MINISTERIO DE AMBIENTE Y DESARROLLO SOSTENIBLE

AUTO No. 268

“Por medio del cual se realiza un seguimiento y control ambiental”

Figura 1. Mapa de coberturas de la tierra del área dispuesta para implementar el plan de rehabilitación ecológica

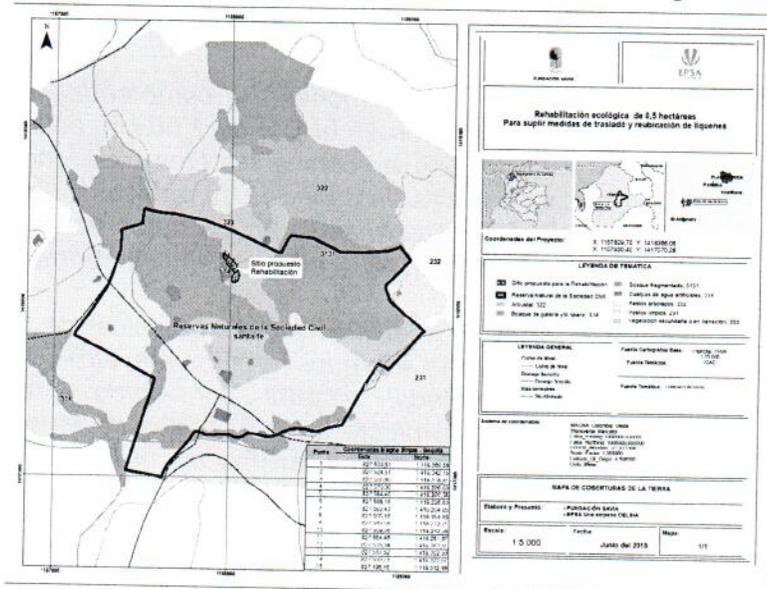
Con respecto al numeral 10, del artículo No 4 de la Resolución No 0689 del 12 de octubre 2018, la sociedad presenta las coordenadas y el plano del área en la que se desarrollarán las actividades de rehabilitación a través del radicado No. E1-2018-016972 del 12 de junio de 2018.

Figura 2. Verificación del área objeto de rehabilitación en el visor Google Earth

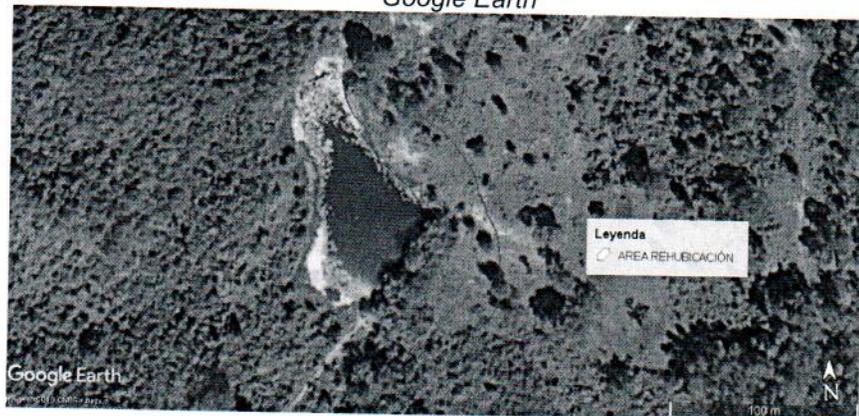
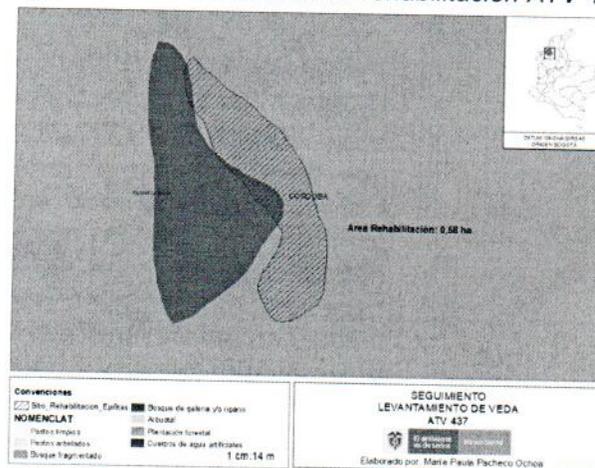
10. La sociedad presenta coordenadas y una salida gráfica correspondiente a la Reserva Natural de la Sociedad Civil Santa Fe, con el polígono correspondiente a 0,5 hectáreas, se procedió por parte del profesional de sistemas de información geográfica de este Ministerio a realizar la verificación por medio del software ArcGis y de Google Earth de las coordenadas e información cartográfica en formato shapefile, y se realizaron las siguientes salidas graficas con el fin de evaluar el área de rehabilitación propuesta, la cual no presenta traslape con otras áreas donde se estén implementando medidas de manejo asociadas al trámite de levantamiento de veda, razón por la cual se considera una buena opción. Adicionalmente, se observa la presencia de coberturas de bosque aledañas al área presentada, sin embargo, no aporta documentación que certifique que el área presentada para realizar el proceso de rehabilitación será únicamente empleada para este fin. Es necesario que en conjunto con la presentación del primer informe de monitoreo y seguimiento la sociedad allegue un documento que certifique que el área presentada tendrá el único propósito de realizar la rehabilitación ecológica como medida de manejo para el levantamiento parcial de veda de especies de flora silvestre objeto de evaluación del ATV 437.
